前回（1月10日）以降の原子力規制庁の動き

令和6年2月7日
柏崎刈羽原子力規制事務所

地域の会 飯田委員からの御質問に対する回答について

令和6年2月7日
原子力規制庁

【参考1 地震動評価 第223回原子力発電所の新規制基準適合性に係る審査会合（平成27年4月24日）資料1-2】

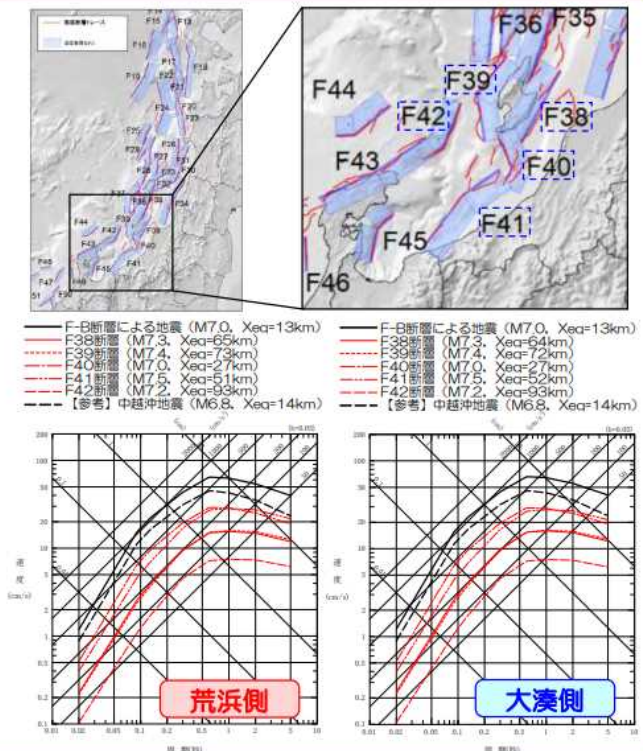
質問1 今回の能登半島地震の海底震源帯（150km 推定）の存在を以前から把握していたか？

先ず上記の回答ですが、私の誤解があれば、それも併せて再度、回答して下さい。

- 柏崎刈羽原子力発電所6及び7号炉の新規制基準適合性審査において、東京電力から提出された資料で、能登半島北部沿岸の海域を含めた敷地周辺の海域に複数の活断層が分布することは示されており、その内容は確認しています。

■敷地周辺で想定されている津波断層モデル（F38,F39,F40,F41,F42）について、地震動評価における敷地への影響について検討。

■比較の結果、海域の地震の検討用地震であるF-B断層による地震の影響を下回ることから、敷地の地震動評価において、想定されている津波断層モデルが与える影響は小さいことを確認。

【参考1 地震動評価 柏崎刈羽原子力発電所6号及び7号炉 基準地震動の策定について（平成29年8月21日）】

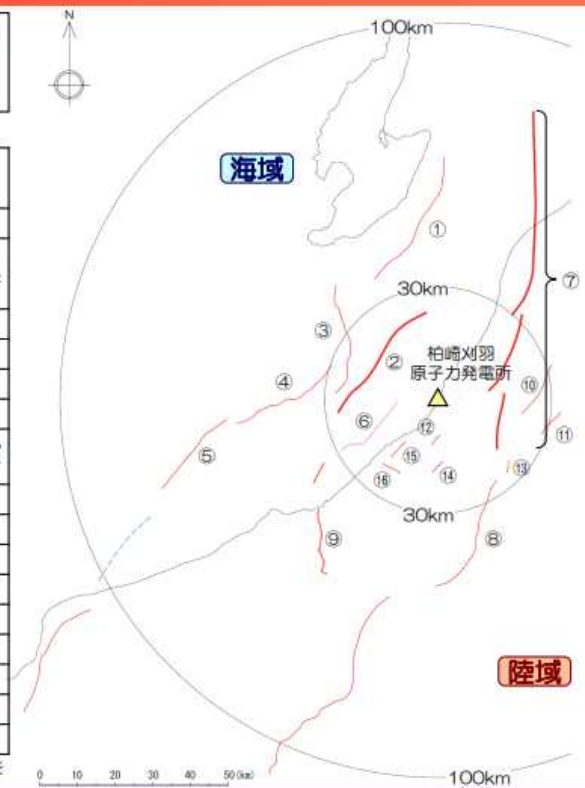
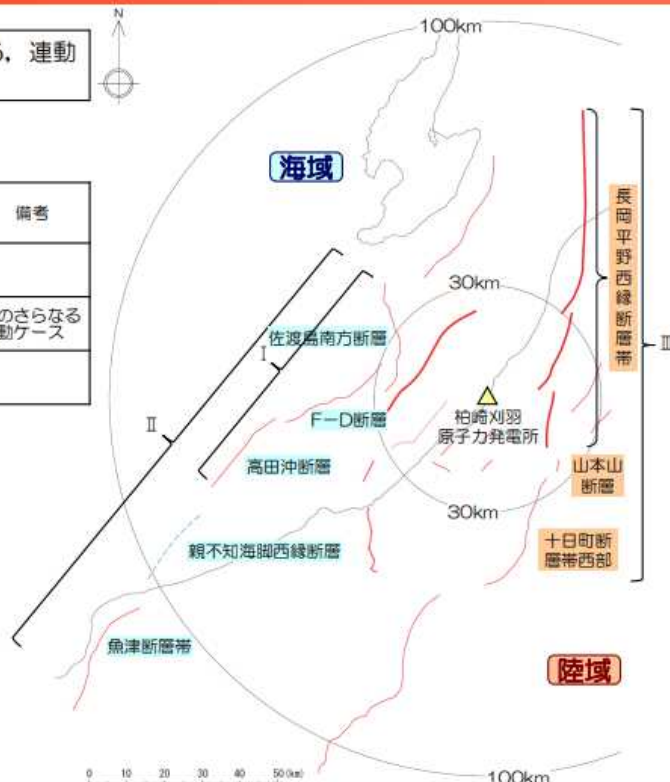
質問6 安全審査では資料にある6つの断層を各々切り離して解析・評価したのか？

質問7 資料にある6つの断層が複数連動してズレる事を想定した解析・評価したのか？

- 柏崎刈羽原子力発電所6及び7号炉の審査においては、複数の断層が連動して大きな地震を引き起こすことを考慮して、基準地震動及び基準津波を策定していることを確認しています。
- 御指摘の米山沖断層を含む6つの海域の断層（佐渡島棚東縁断層、F-B断層、佐渡島南方断層、F-D断層、高田沖断層、米山沖断層）については、地質・地質構造等を踏まえ、佐渡島南方断層、F-D断層、高田沖断層の3つに加え、親不知海側西縁断層、魚津断層帯の2つの断層が156kmにわたり連動することを考慮しています。
